## **AVIS DE L'AUTORITE ENVIRONNEMENTALE (AE)**

### **PROTECTION CONTRE LES CRUES DES SECTEURS DE LA SALINE-LES-BAINS ET L'ERMITAGE-LES-BAINS**

#### **Commune de Saint-Paul**

- Photo 1 : travail par demi berge
- Photo 2 : : ouvrage de filtration des eaux pompées

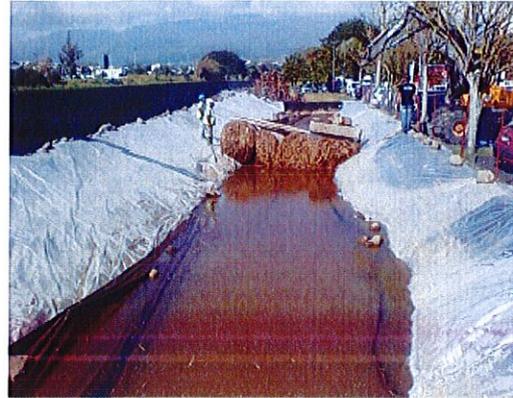
- Afin d'assurer la libre circulation des espèces les travaux ne porteront pas sur les deux berges à la fois, la faune sera déplacée lors de la mise à sec d'habitats, les pistes seront positionnées en dévers de manière à collecter les eaux de ruissellement vers les zones de travaux et non dans la rivière.
